CheseauRey Sàrl - Grimisuat

3^{ème} rang
Projet n°5

3^{ème} prix
Sixto Rodriguez

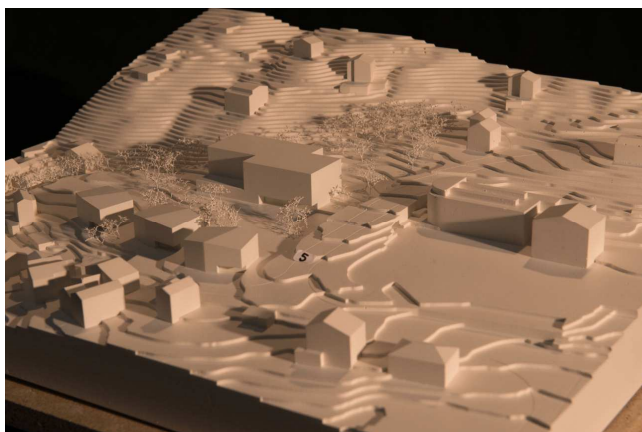
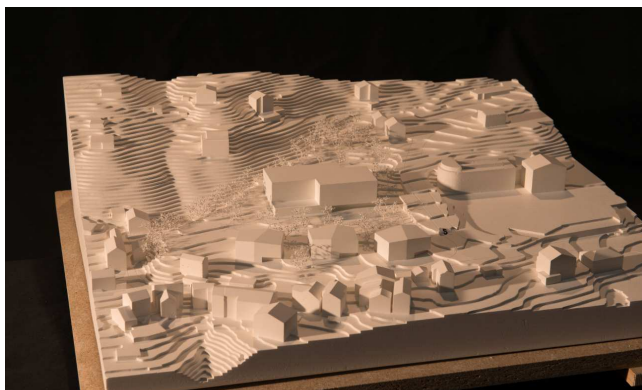
Les éléments du programme de L'EMS sont regroupés sur le haut de la parcelle, dans un volume qui cherche des relations précises avec l'école existante. L'implantation dans la partie la plus en pente du site permet d'articuler les fonctions en coupe avec un accès pour les livraisons en amont clairement différencié de l'espace d'accueil situé en contrebas en relation avec le Parc et le Village.

Les auteurs proposent de déplacer en aval la liaison existante sous la route pour l'adapter à l'implantation du nouvel équipement, ce qui renforce la relation entre la cour et le Parc, et donne à cette liaison une qualité certaine mais nécessiterait un investissement très important.

L'organisation des fonctions en coupe, permettant le passage des espaces les plus publics aux plus privés, est efficace et simple. L'organisation des étages de chambres, très rigoureuse, manque toutefois de qualités spatiales (traitement des couloirs et de leurs extrémités).

Si le Jury salue la recherche de compacité et d'efficacité, il regrette que l'accessibilité à certaines fonctions publiques - qui doivent être indépendantes - ne soit possible qu'à travers le « hall-café ».

Les volumes et surfaces sont nettement inférieurs à la moyenne, ce qui augure d'une réalisation économique pour autant que l'on ne tienne pas compte du déplacement de la liaison avec l'école, ni du fait que toutes places de parking sont prévues en souterrain.

La proposition d'implanter 3 volumes autonomes en aval du Parc à proximité de la Rue du Moulin permet d'établir des relations de qualité entre le Parc et cette partie du Village.
